**EMPRESA DE ENERGÍA DE PEREIRA S.A. ESP.  
ADENDA 1 RESPUESTAS INVITACIÓN PÚBLICA A NEGOCIAR DIS-14-2022**

La Empresa de Energía de Pereira S.A. ESP. Comunica a las firmas interesadas en participar en la **INVITACIÓN PÚBLICA A NEGOCIAR DIS 14 DE 2022 "SUMINISTRO, TRANSPORTE, MONTAJE, PRUEBAS Y PUESTA EN SERVICIO DE DOS (2) TRANSFORMADORES DE POTENCIA 33/13.2 KV; 5/6,25 MVA; GRUPO VECTORIAL Dyn11 CON CAMBIADOR DE TAPS AUTOMATICO BAJO CARGA."** las aclaraciones y respuestas a las preguntas formuladas, como sigue:

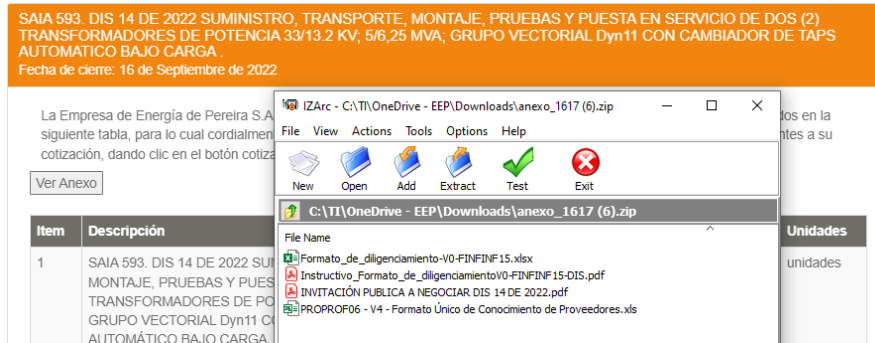
- ¿Por favor confirmar si las dimensiones y pesos indicados en la hoja de características técnicas son obligatorias o si se puede proponer algo de acuerdo con el diseño?

**R/:** Las dimensiones se pueden ajustar según diseño – Es necesario que el proveedor del servicio suministre información tentativa de dimensiones
